ZPB 1/2010 Urządzenie parku podworskiego w miejscowości Ojrzeń

Ojrzeń, dnia 02 lutego 2010 r.

Wyjaśnienia treści specyfikacji istotnych warunków zamówienia w postępowaniu ZPB 1/2010 Urządzenie parku podworskiego w miejscowości Ojrzeń

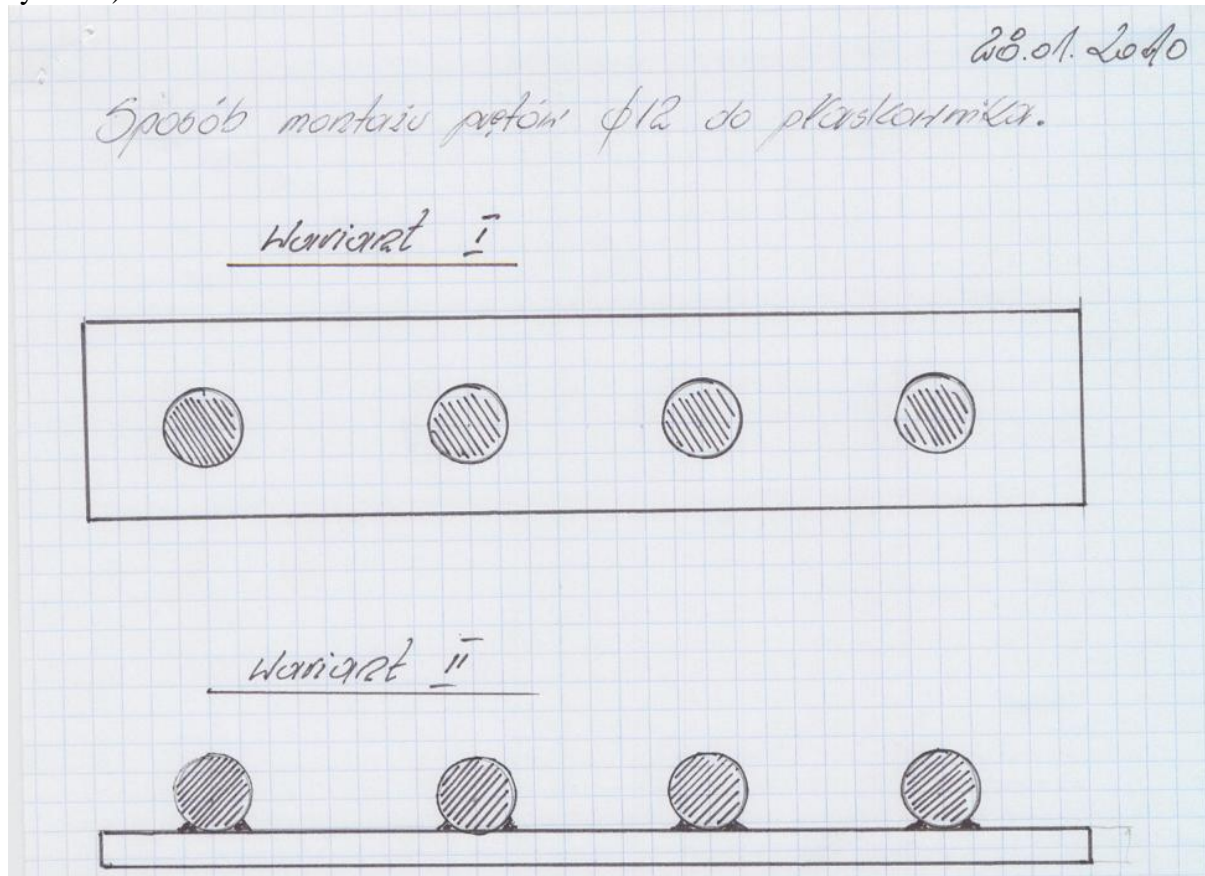
Jaki jest sposób mocowania przęśla metalowego do muru? Czy sposób montażu jest gestii wykonawcy?

W jaki sposób wykonać przęśla ogrodzenia - pręty $\phi 12$ (wariant nr I czy II załączonego rysunku)?

Sposób montażu: Płaskownik (górny oraz dolny) jest zagięty (90 stopni w stosunku do dłuższej jego części) i przykręcony do muru.

Wykonanie przęśla ogrodzenia wg. wariantu II.
